Demande d'examen au cas par cas préalable à la réalisation éventuelle d'une évaluation environnementale

Aménagement des espaces extérieurs de l'accès nord à la gare d'Etampes (91)

Objet : Examen au « cas par cas » sur la nécessité de soumission à évaluation environnementale de l'aménagement des espaces extérieurs de l'accès nord à la gare d'Étampes (91)

ANNEXE 7 : Historique du projet - précisions

PRO
LOT 02
Plan masse projet

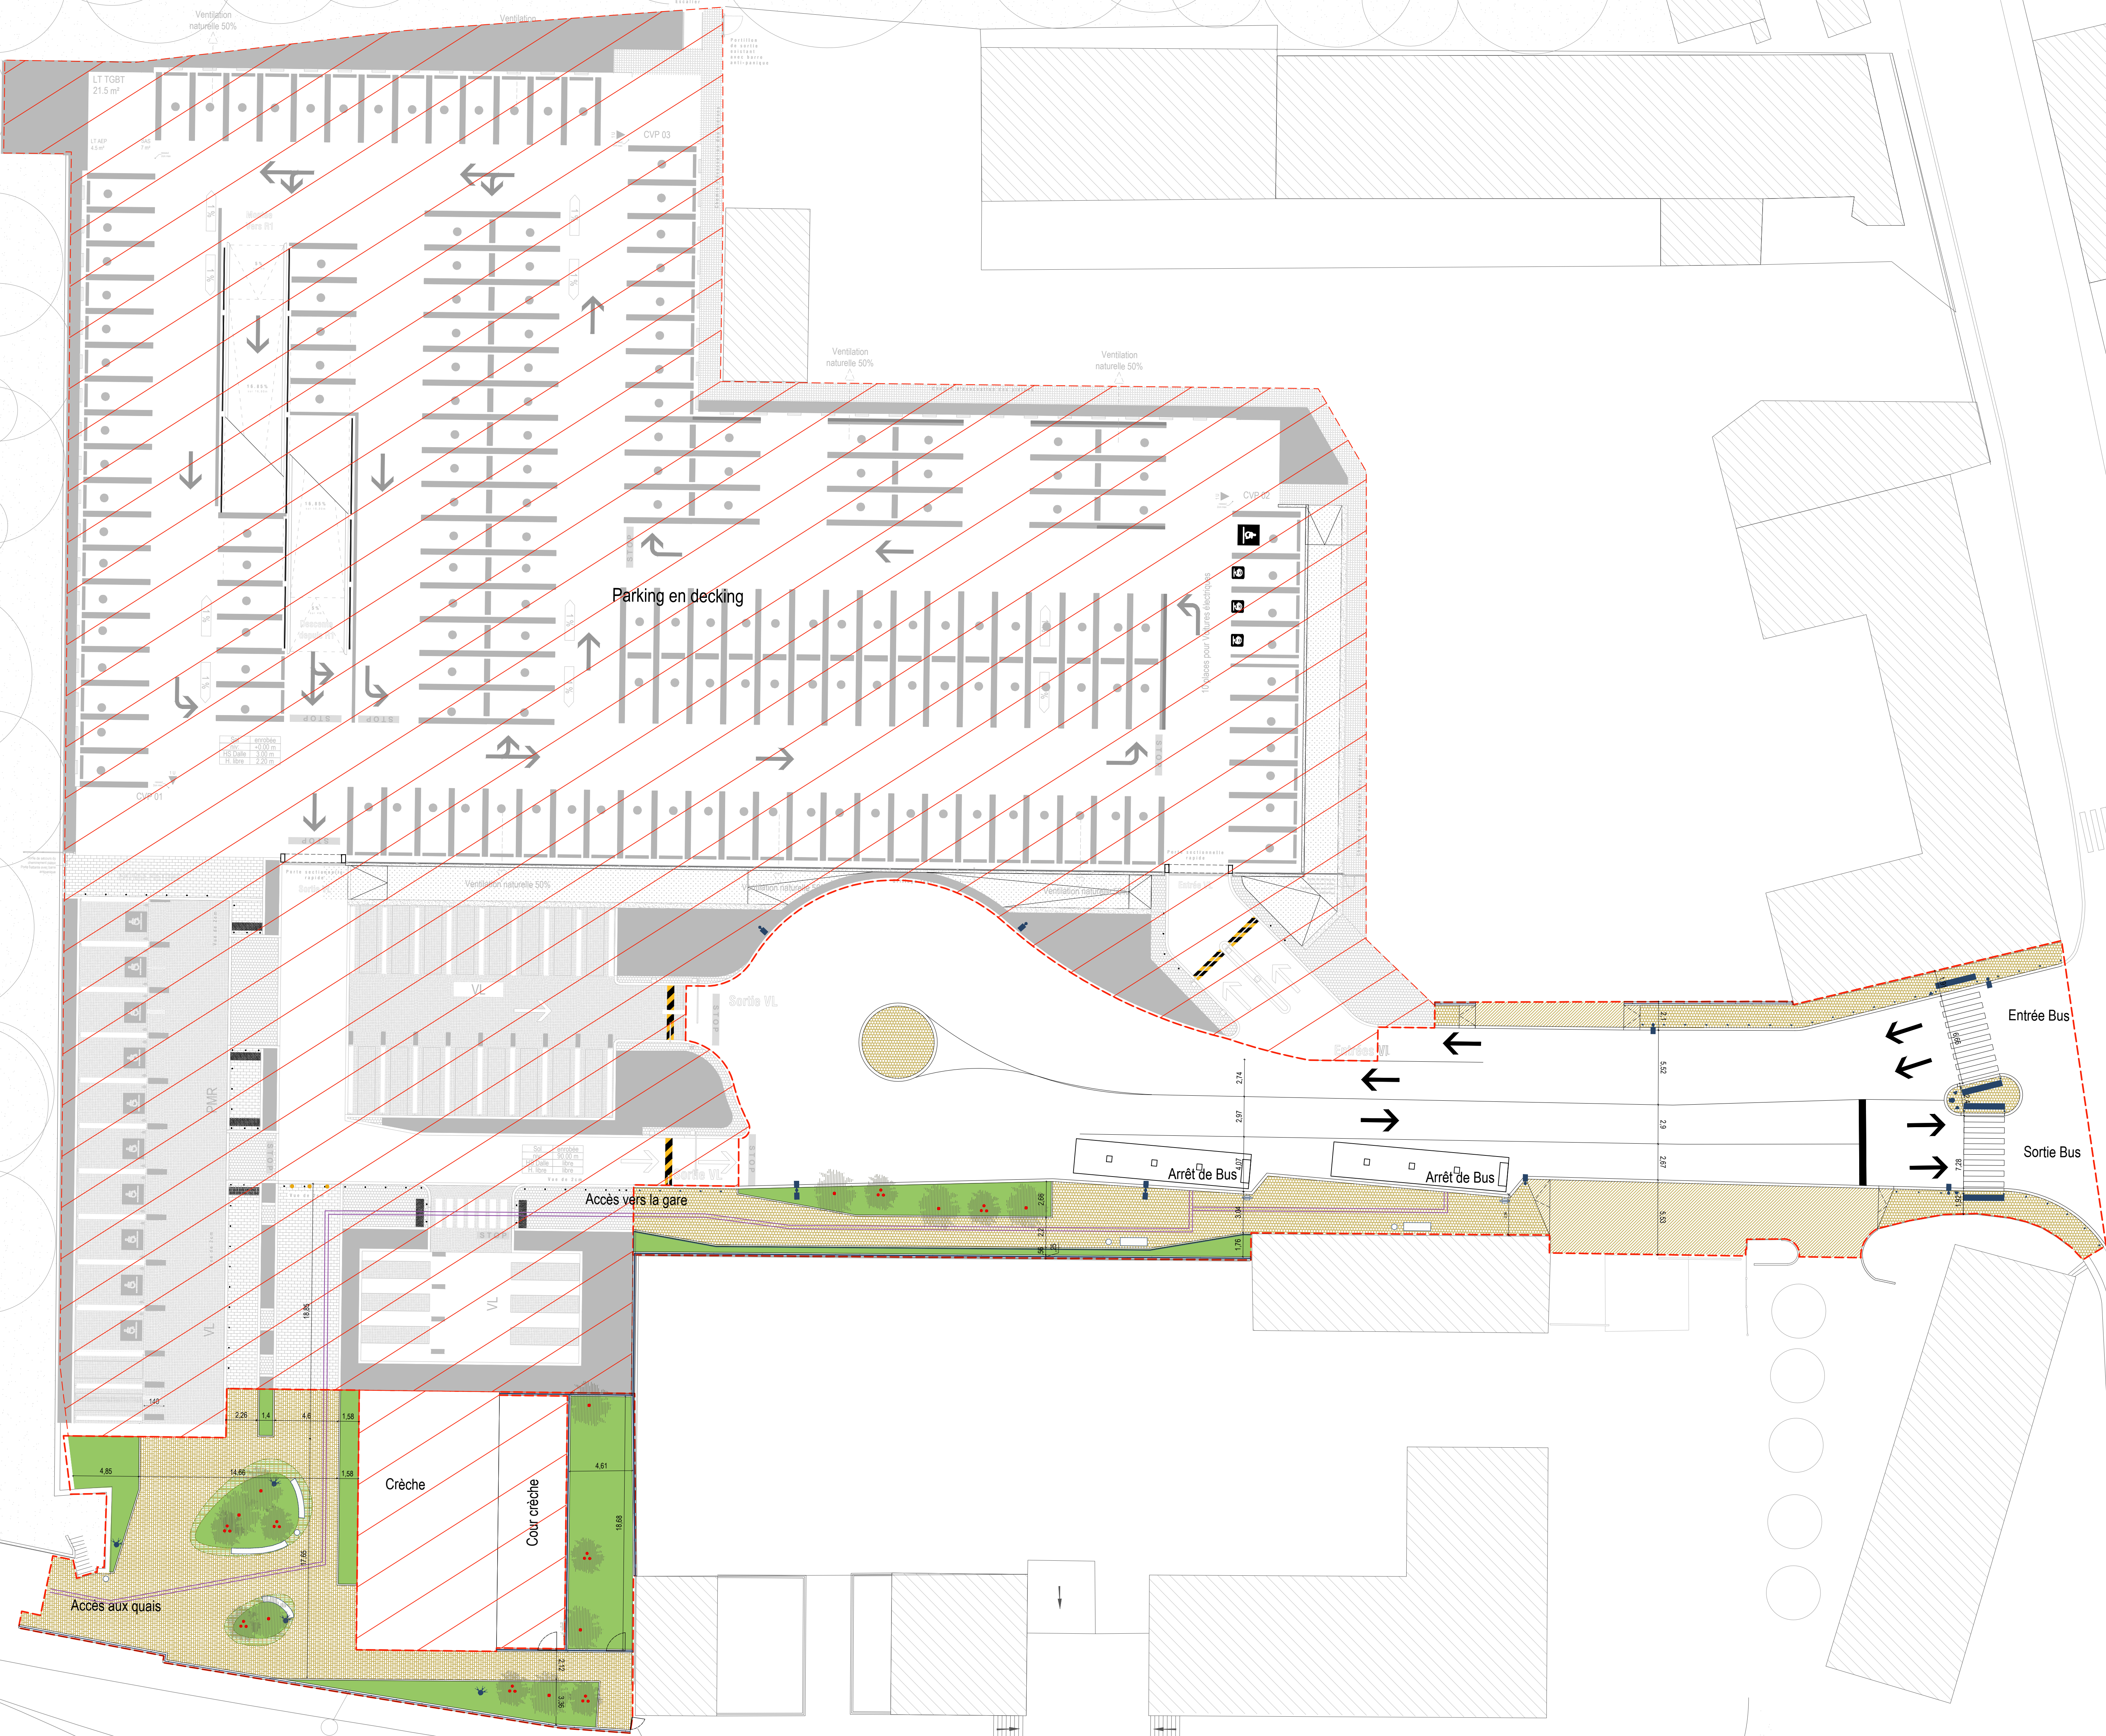
Il est indiqué dans le formulaire de demande que le projet s'inscrit dans le projet global "sur le site de la gare d'Étampes, desservie par la ligne C du RER et la ligne Paris-Orléans du réseau TER Centre-Val-de-Loire [qui] prévoit entre autres l'augmentation de capacité du parking au sol existant". Par ailleurs, une crèche figure sur le plan des travaux fourni mais cet équipement n'est pas décrit dans le dossier.

Concernant les opérations décrites dans le dossier, je vous remercie de bien vouloir préciser en quoi consiste la création du parvis de la gare mentionnée dans la description du projet au 4.1 ainsi que le nombre de niveaux prévu pour le parking "en decking".

Le « parvis » fait référence à l'aménagement de l'ensemble de la place devant la crèche (comprenant les cheminements et espaces piétons).

Le parking en decking comporte 3 niveaux : RDC, R+1 et R+2 (toit terrasse avec places de stationnement).
